Der WSB informiert

Regeländerung 1.5.4 hier die Maße C und D

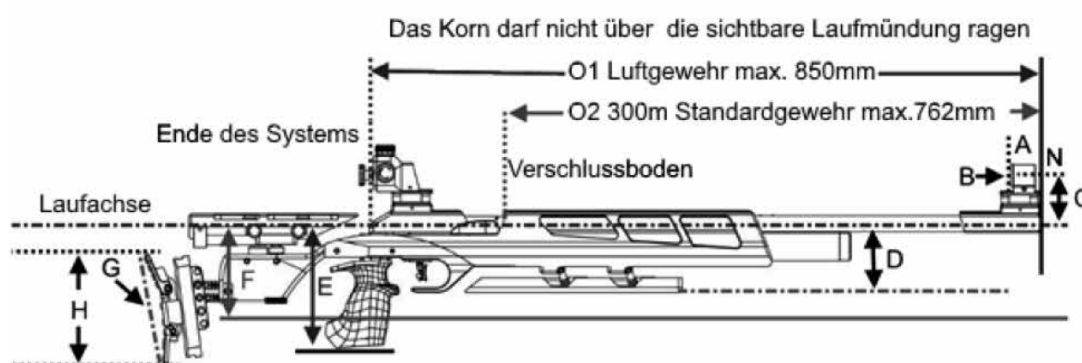
A	Länge des Korntunnels	50 mm	
B	Durchmesser des Korntunnels	25 mm	
C	Radiale Höhe des Kornzentrums = Ringmitte oder Balkenoberkante (ausgenommen Zielfernrohre)	60 mm	80 mm (NEU)
D	Tiefe des Vorderschafts	120 mm	140 mm (NEU)
E	Tiefster Punkt des Pistolengriffs	160 mm	
F	Tiefster Punkt des Hinterschafts oder der Spitze der Schaftkappe	offen	
G	Maximale Pfeilhöhe des Bogens der Schaftkappe	20 mm	
H	Maximale Gesamtlänge der Schaftkappe (Sehne)	153 mm	
I	Gesamtstärke (Breite) des Vorderschafts	60 mm	
J1	Max. Maß bei Schränkung des Hinterschaftes inkl. der Schaftkappe gemessen von der Mittellinie der Laufachse	70 mm	
J2	Seitliche Ausschwenkung des Pistolengriffes	60 mm	
K	Parallele Rechts- oder Linksverstellung oder Drehung um eine Achse der Schaftkappe von der Normalstellung aus	30 mm	
O1	Maximale Systemlänge bei Luftgewehr	850 mm	
O2	Maximale Lauflänge bei Standardgewehr (Ende Patronenlager – evtl. Laufverlängerung)	762 mm

Die ISSF hat in dem Teil 1 -Regeln Gewehr- die Maße C und D geändert. Diese Änderung tritt mit sofortiger Wirkung auch National in Kraft.
